Parecer nº 16/FEAM/GST/2025

ADENDO AO PARECER ÚNICO Nº 0546066/2021 (id. SEI nº 39123589)							
Nº Documento do Parecer Único vinculado ao SEI: 108938637							
INDEXADO AO PROCESSO:		PA COPAM Nº:		SITUAÇÃO:			
Licenciamento Ambiental		SIAM 00111/1988/037/2018		Sugestão pelo Deferimento			
FASE DO LICENCIAMENTO:		LAC 1 (LP+LI+LO)		VALIDADE DA LICENÇA:		17/12/203	
PROCESSOS VINCULADOS CONCLUÍDOS:				PROCESSO Nº		SITUAÇÃO:	
Processo Digital SEI (Comunicação com empreendedor)				1370.01.0050032/2020-37		-	
APEF				4226/2018		Deferido	
Processo de Outorga nº 54191/2021				1370.01.0052835/2021-13		Deferido	
Processo de Outorga nº 54259/2021				1370.01.0052838/2021-29		Deferido	
EMPREENDEDOR: AngloGold Córrego do Sítio Mineração S.A				CNPJ:		18.565.382/0001-66	
EMPREENDIMENTO:		AngloGold Córrego do Sítio Mineração S.A. Expansão CDS I - Cancelamento Pilha de Rejeito/Estéril		CNPJ:		18.565.382/0001-66	
MUNICÍPIO:		Santa Bárbara		ZONA:		Rural

PARECER ÚNICO Nº 16/FEAM/DGR/2025 DE ADENDO À LP+LI+LO Nº 016/2021

O projeto denominado Expansão CDS está localizado na Mina Córrego do Sítio I, no município de Santa Bárbara. Em 21/12/2021 o projeto foi licenciado, com a emissão da LP+LI+LO nº 01

Figura 2.1 – Área diretamente afetada já licenciada (em amarelo) com destaque (em vermelho) para área correspondente à expansão das pilhas Carvoaria e Cachorro Bravo (em vermelho), objeto do pedido de exclusão.

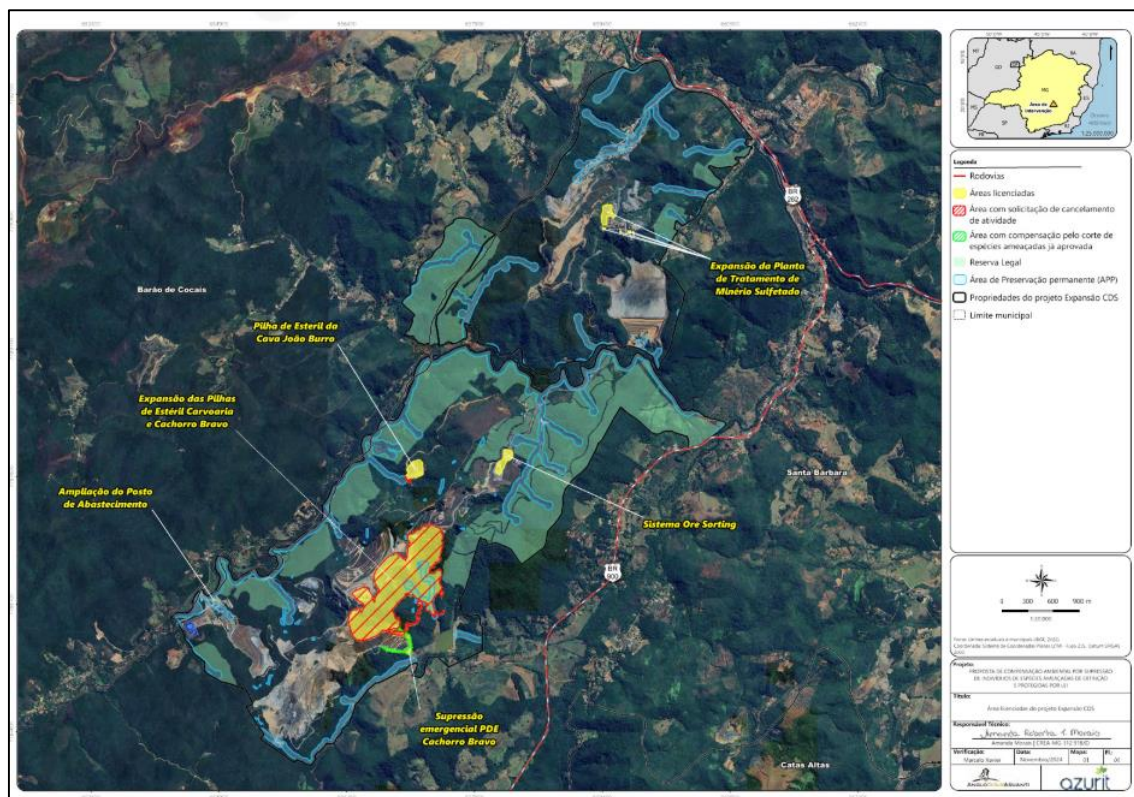
A figura abaixo ilustra a área diretamente afetada licenciada anteriormente (em amarelo), com destaque (em vermelho) para a área correspondente à expansão

das pilhas Carvoaria e Cachorro Bravo (em vermelho), objeto do pedido de exclusão.

Todavia, diante da solicitação do empreendedor (id. SEI 79300413) de cancelamento da atividade correspondente à pilha de estéril, algumas intervenções já autorizadas na licença não serão mais necessárias.

Figura 2.2 – Mapa de localização das feições identificadas pelos estudos de prospecção espeleológica. Fonte: (Geoit, 2018).

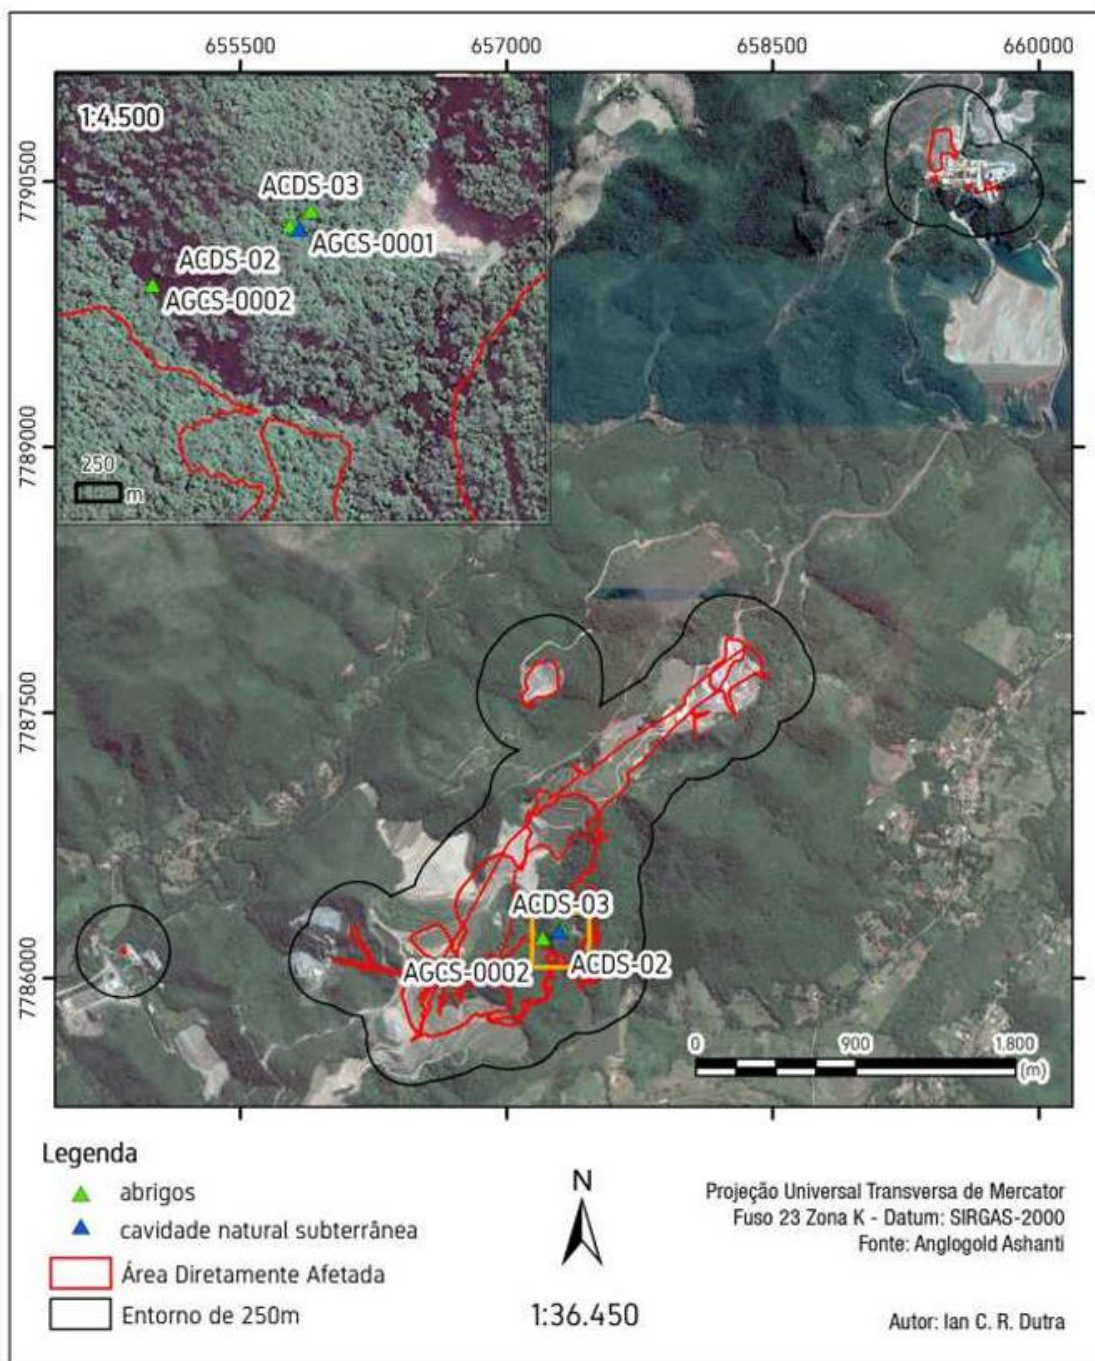
Conforme pode ser observado no detalhe da figura abaixo, a cavidade AGCS-001 está inserida dentro da ADA da pilha de estéril.

Por estar inserida no interior da ADA foi previsto impacto irreversível a partir da supressão visando a implantação da pilha.

Assim, diante da solicitação de não intervenção na cavidade, os itens 1 e 2, condicionados no anexo I do Parecer Único SIAM 0546066/2021 (id. SEI 39123589) devem ser excluídos por perda de objeto.

Figura 2.3 – Proposta da Área de Influência da AGCS-0001. Fonte: Relatório Espeleológico. (Geoit, 2020).

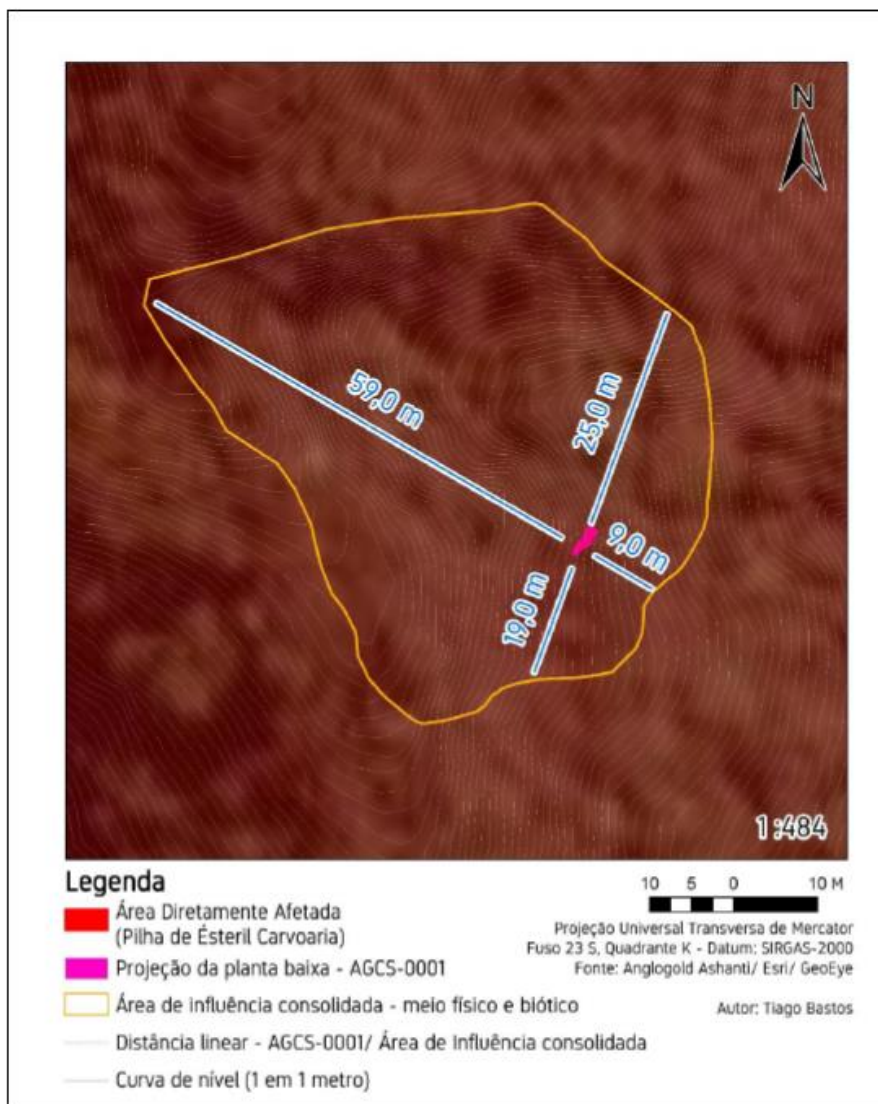
Avaliando-se a proposta, a equipe técnica da GST/FEAM entendeu que a área de preservação de recursos tróficos e ecossistema deveria ser incrementada com vistas a mitigar os efeitos de borda e potenciais impactos ao microclima e fatores bióticos do entorno.

Nesse sentido, a empresa formalizou conforme protocolo SEI nº 107959053 uma nova proposta conforme ajustes indicados pela equipe técnica da GST. Os limites da nova proposta estão ilustrados no mapa abaixo.

Figura 2.4 – Nova proposta da Área de Influência da AGCS-0001. Fonte: (SEI nº 107959051).

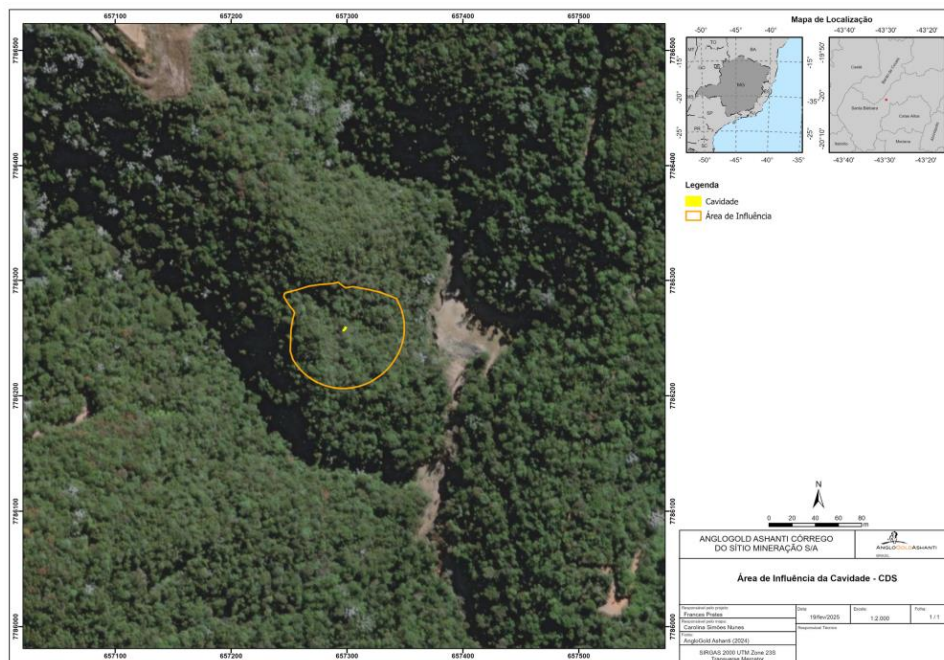
Entendendo-se que o novo limite proposto cumpre a função de preservar a integridade e equilíbrio ecológico da feição, resta aprovada no presente parecer a área de influência da cavidade AGCS-001, conforme limite apresentado no mapa da figura 2.4.

O memorial descritivo com os vértices da poligonal da área de influência, bem como os arquivos digitais georreferenciados devem ser entregues ao órgão para futuro registro na plataforma de dados espaciais de Minas Gerais, conforme condicionado no anexo II deste documento.

Figura 2.5 – Localização da área ajustada para compensação de espécie ameaçada. Fonte: Documento Arquivos Digitais (SEI 103222219).

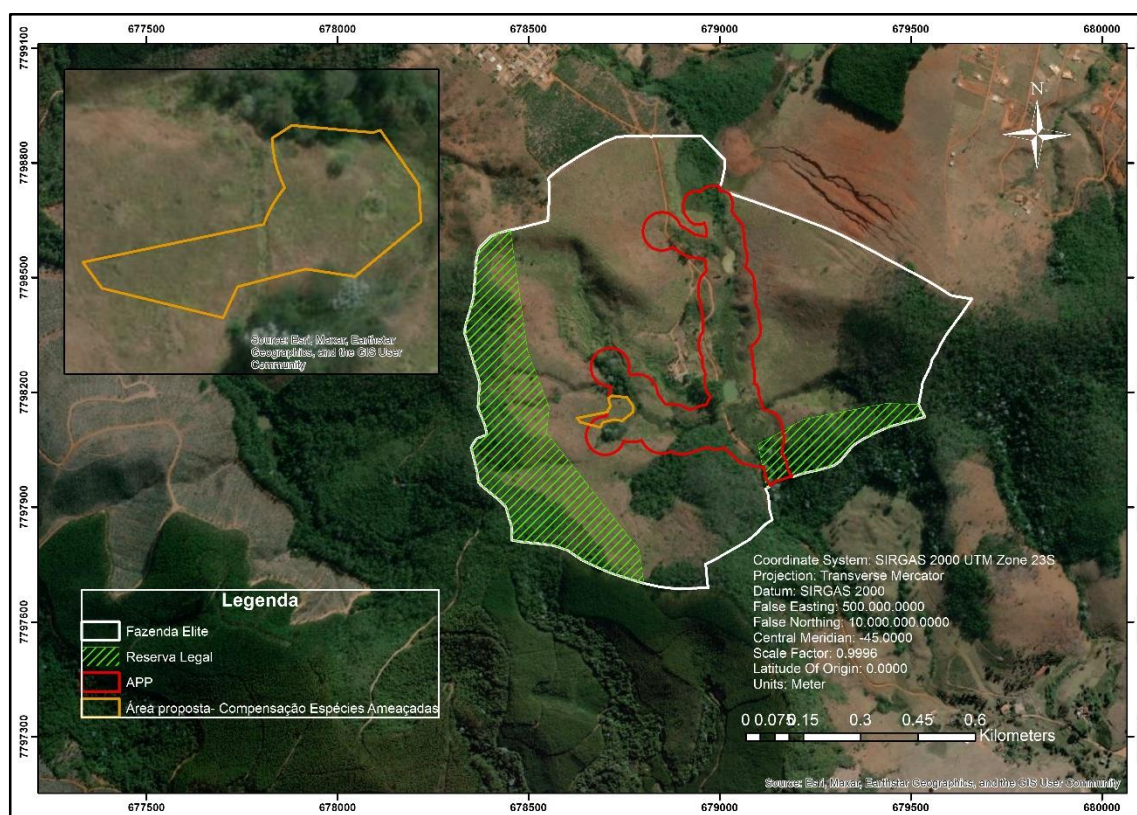
Foi apresentado um polígono de 0,529 ha para realização do plantio das 680 mudas, acima dos 0,408 ha exigidos, respeitando a proporção de 1667 ind./ha. Esse plantio será realizado na Fazenda Elite (Matrícula 18.439), de propriedade da AngloGold Ashanti. Salienta-se que a área proposta se encontra caracterizada como pastagem e está alocada dentro da APP bem como em áreas contíguas à APP da propriedade.

Tendo em vista que o PRADA contempla de forma satisfatória as exigências legais e a metodologia de plantio e manutenção, o órgão ambiental se manifesta favorável à proposta apresentada, assim como ao cronograma de 5 anos, a ser iniciado na primeira janela hídrica disponível após a aprovação.

O empreendedor deverá apresentar semestralmente, relatório técnico fotográfico, acompanhado de ART, contendo todos os dados de monitoramento contidos na metodologia de avaliação de resultados.
